akademien der wissenschaften schweiz
académies suisses des sciences
accademie svizzere delle scienze
academias svizras da las ciencias
swiss academies of arts and sciences

Zürich, 5. Mai 2017

Vernehmlassungsantwort zu den Verordnungen des ersten Massnahmenpakets der Energiestrategie 2050

Auswertung bestehender Wasserkraftanlagen im Hinblick auf die Festlegung der Grenzwerte von Wasserkraftanlagen von nationalem Interesse (Art. 8 EnV).

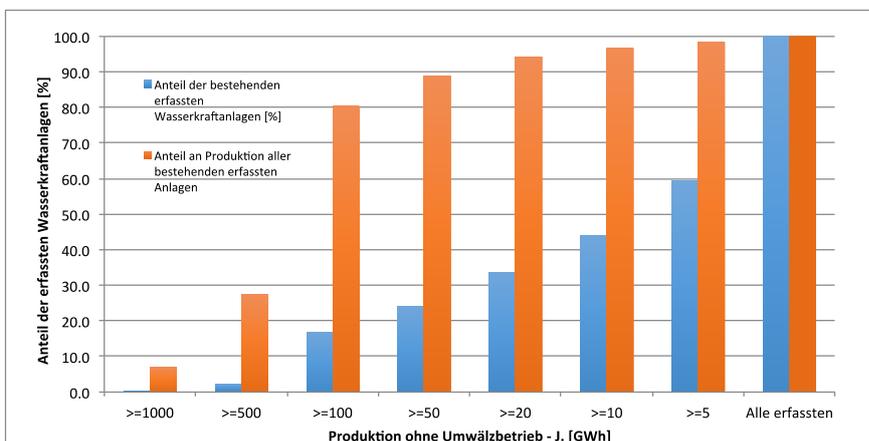
Dazu ein Beispiel anhand der Statistik der Wasserkraftanlagen. Optimalerweise sollte ein solcher Vergleich mit der gesamtschweizerischen Energieproduktion durchgeführt werden. Die Analyse zeigt (siehe Abbildung), dass mit dem vorgeschlagenen Schwellenwert (10 GWh) für bestehende Wasserkraftanlagen 97% der Produktion aller erfassten Wasserkraftanlagen abgedeckt würde und 44% der erfassten Wasserkraftanlagen die Bezeichnung „von nationalem Interesse“ erhielten. Würde man den Schwellenwert auf 50GWh erhöhen, wäre immer noch 89% der Produktion aller erfassten Wasserkraftanlagen abgedeckt. Gleichzeitig würde aber der Anteil Wasserkraftanlagen bzw. der Anteil Standorte mit potentiellen Auswirkungen auf Umwelt und Landschaft fast halbiert werden (von 44 auf 24%) beziehungsweise an diesen Standorten würde eine herkömmliche Interessenabwägung durchgeführt werden müssen.

Bei einer Erhöhung auf 100 GWh wären immer noch 80% der Produktion abgedeckt (16% aller Anlagen).

Verordnungstext	Änderungsantrag	Bemerkungen / Kommentare
Art. 8	Die Akademien der Wissenschaften beantragen, dass die Schwellenwerte (mittlere erwartete jährliche Produktion), ab denen Anlagen die Bezeichnung „von nationalem Interesse“ erhalten, erhöht werden. Von nationalem Interesse sollten Anlagen einer Grösse sein, die für die Stromproduktion in der Schweiz im Vergleich zu anderen Anlagen eine übergeordnete Bedeutung haben. Vorschlag: Schwellenwert ≥ 100 GWh für bestehende und neue Anlagen.	Alle erfassten bestehenden Anlagen mit ≥ 100 GWh zusammen liefern ca. 80% der Produktion aller erfassten grossen Anlagen. Die Statistik bestehender Anlagen zeigt (siehe Anhang 1), dass es genügt, wenn dieser Produktionskapazität nationales Interesse zugeordnet wird. Bei einem Schwellenwert von 100 GWh sind das fast drei Mal weniger Anlagen bzw. betroffene Standorte als bei ≥ 10 GWh.
Art. 9	Die Akademien der Wissenschaften beantragen, dass die Grenzwerte (mittlere erwartete jährliche Produktion), ab denen Anlagen die Bezeichnung „von nationalem Interesse“ erhalten, deutlich erhöht werden.	Bestimmung der Grenzwerte unter vergleichbaren Überlegungen wie für Art. 8 (vgl. auch Anhang 1). Die Anzahl Windenergieanlagen/Windenergieparks sollte (bei möglichst hoher Produktion) so klein wie möglich gehalten werden, um die räumlichen Auswirkungen zu begrenzen. Insbesondere sollte primär das Produktions-Potenzial von Räumen genutzt werden, in denen die geringsten Konflikte mit anderen Interessen (Raumplanung, Umwelt) auftreten. Zudem soll eine durchschnittliche Nennleistungserzeugung während > 2000 h/a erreicht werden.
